**“INTERVENTI DI SISTEMAZIONE IDRAULICA DEL FIUME PESCARA  
NEI COMUNI DI PESCARA SPOLTORE CEPAGATTI SAN GIOVANNI  
TEATINO (2° LOTTO)”**

**CHIARIMENTI IN MERITO A POSSIBILI INTERFERENZE  
CON IL PROGETTO DELLE VASCHE DI LAMINAZINE**

***NELL’AMBITO DELL’AQUISIZIONE DEL PARERE FAVOREVOLE  
DEL COMITATO CCR VIA REGIONE ABRUZZO  
ALLEGATO 5***

Data: Gennaio 2017

Figura 1: estratto tavola 0496PD0201\_00.pdf del Progetto definitivo vasche di laminazione

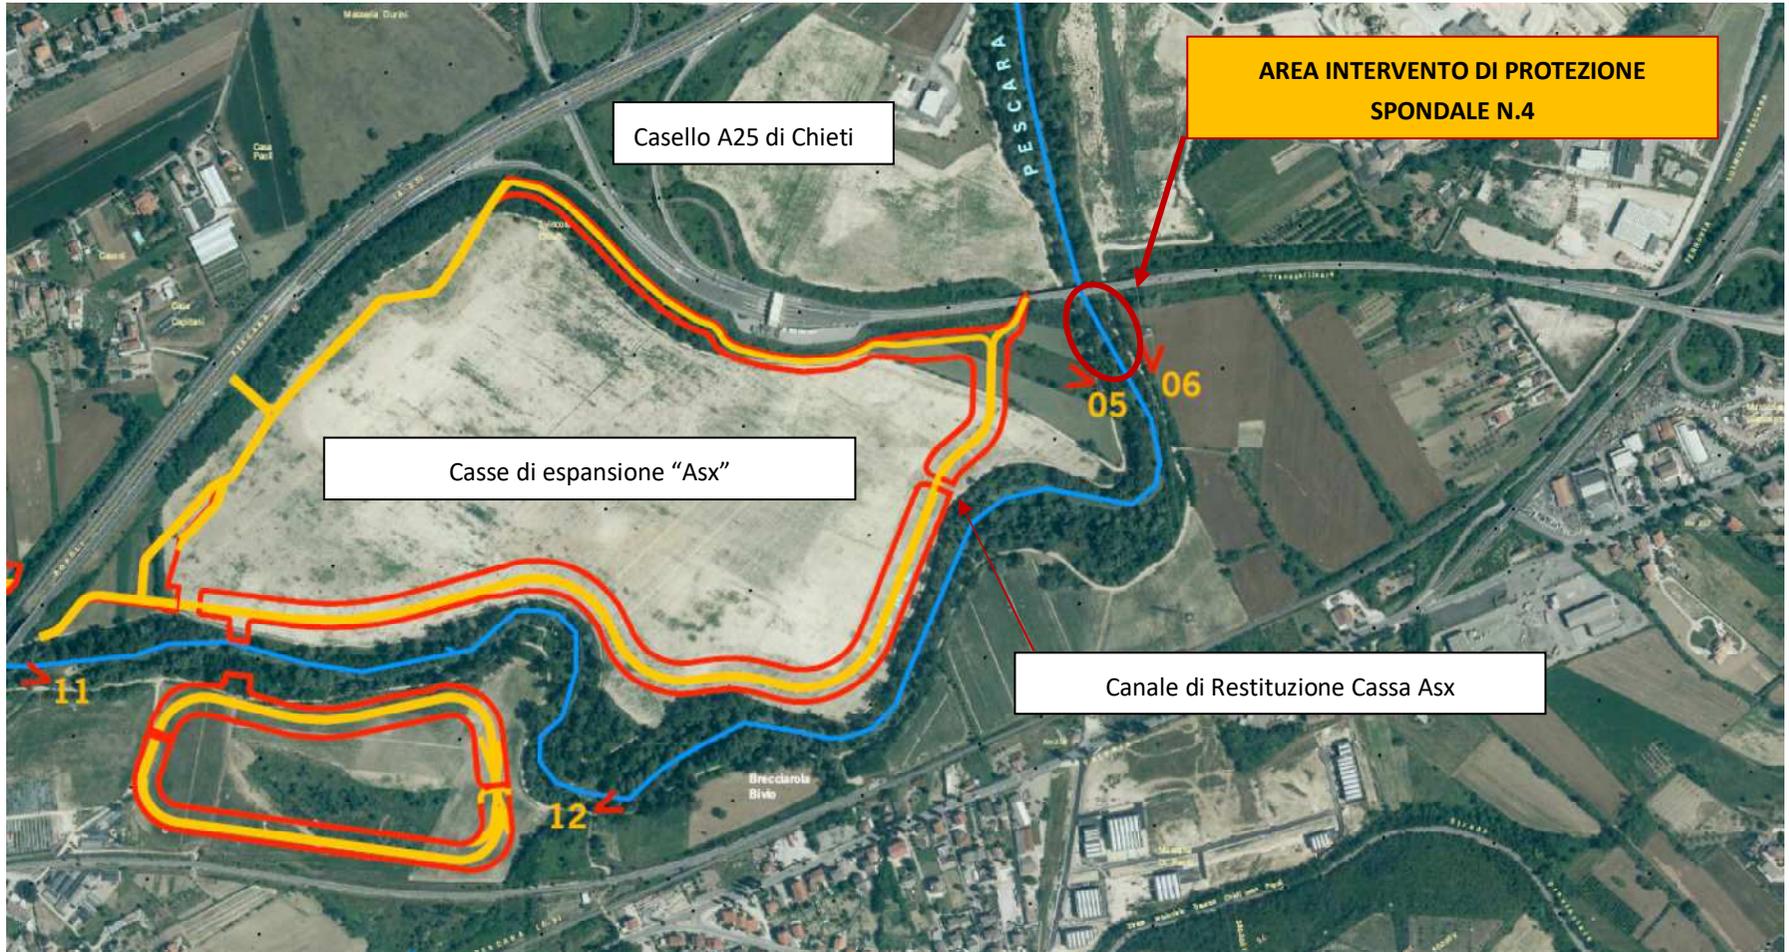
Nella **figura 1** è ben evidente l'area interessata dalla cassa di espansione denominata "Asx", compreso il punto di re-immissione (restituzione) delle acque immagazzinate dalla cassa che risulta essere ubicato più a monte di alcune centinaia di metri rispetto all'area d'intervento oggetto del nostro progetto.

Figura 2: estratto tavola 0496PD0401\_00.pdf del Progetto definitivo vasche di laminazione

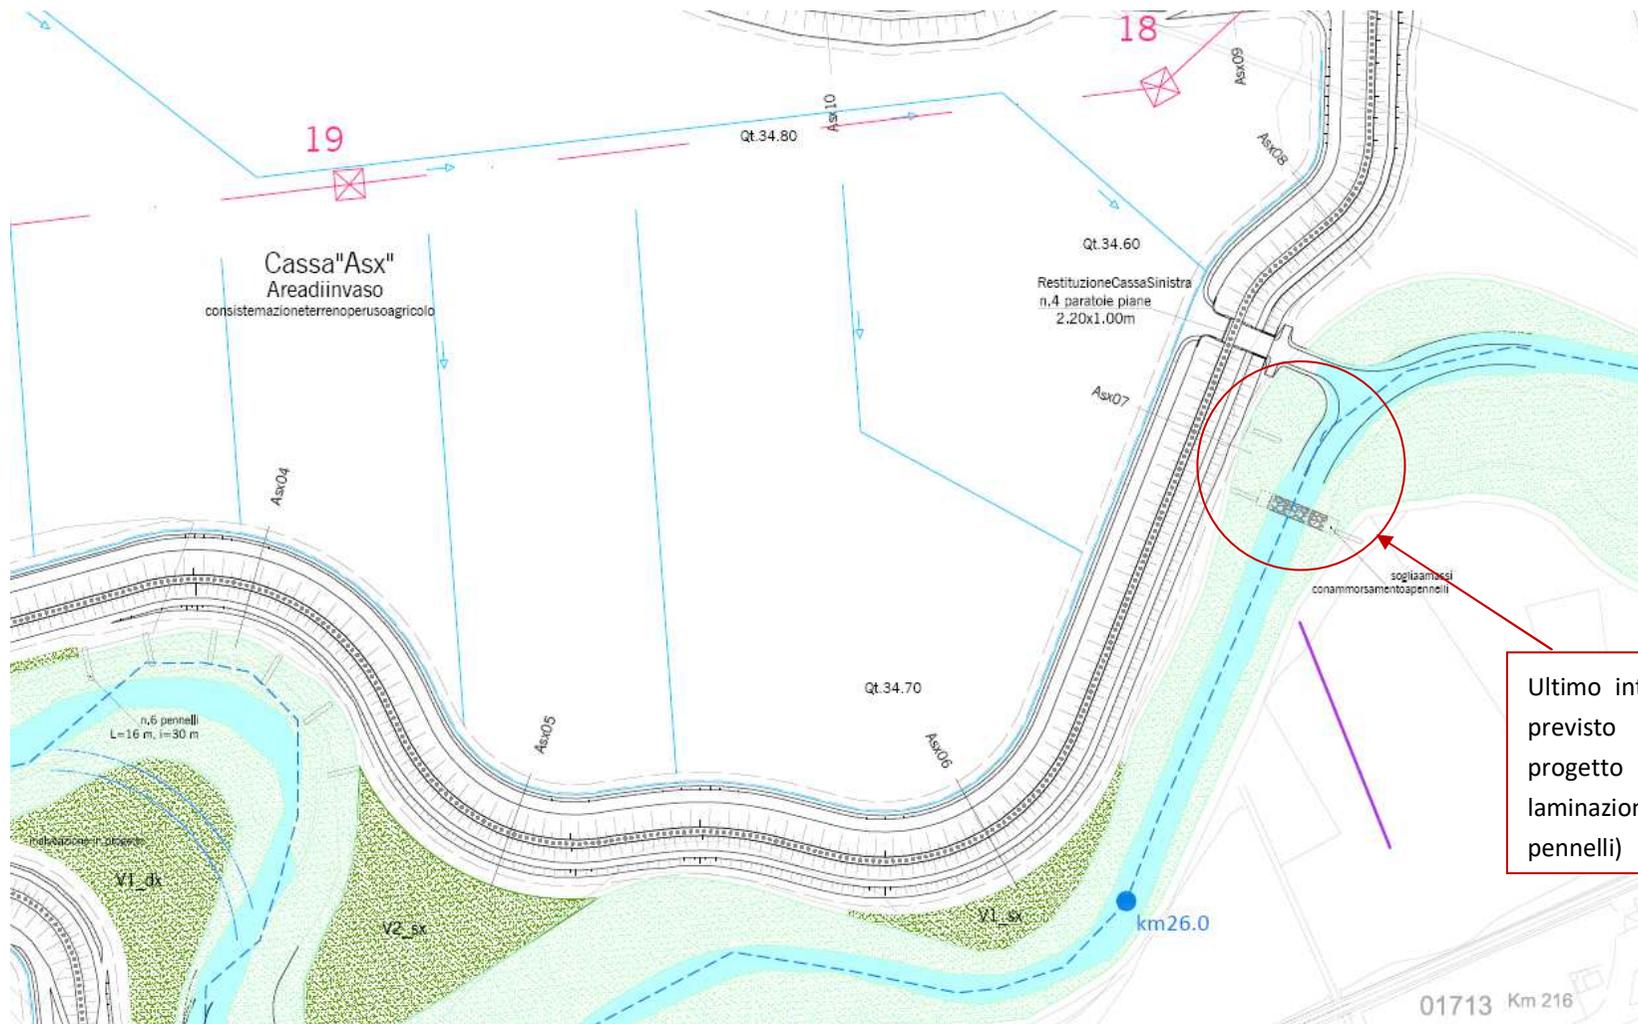
Infine in **figura 2** viene riportata la planimetria degli interventi da realizzare lungo l'alveo del Pescara previsti dal progetto delle casse di espansione; anche questi ultimi risultano trovarsi più a monte degli interventi progettati dagli scriventi, in quanto ubicati in prossimità del punto di restituzione sopracitato e consistenti nella realizzazione di una soglia in massi e pennelli appunto a protezione dell'opera di restituzione.

Ultimo intervento in alveo previsto nell'ambito del progetto delle vasche di laminazione (Soglia massi e pennelli)
